Formular de evaluare a condițiilor de accesibilitate a clădirilor publice

Data: **04-07-2025**

Echipa de evaluare: **Tabarcea Olesea, monitor de accesibilitate**

Categorii	Indicatori	Date colectate
Localitate, raion:	Sumna (Riscani)	
Adresa, strada, nr.:	s. Șumna	
Instituția:	Casa de Cultură (BESV 27/45)	
Tipul instituției:	Instituție culturală	
Latitudinea:	47.923933 ,	
Longitudinea:	27.70118

Fig. V.32.b Rampă de acces paralelă cu intrare în clădire

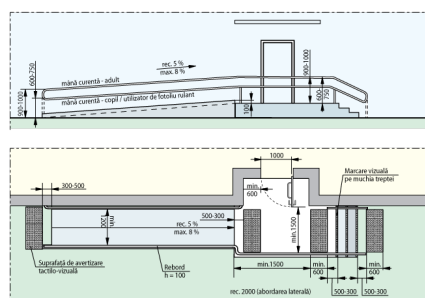
Prag ușă de intrare:

Un prag cu înălțimea: 10 cm
Standard: pragul trebuie să fie de maxim 2 cm

Fig. V.24. – Exemplu de conformare a suprafețelor vitrate în cadrul foi de ușă și realizarea contrastului vizual, atunci când ușa și suprafețele adiacente sunt vitrate

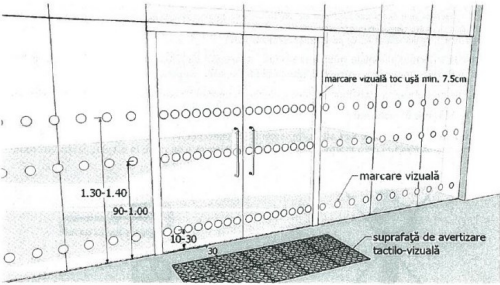
Ușile de la intrare și din interiorul clădirii sunt dotate/marcate corespunzător cu semne contrastante:

Nu
Standard: este o diferență de culoare contrastantă (culori închise / culori deschise) între perete și podea
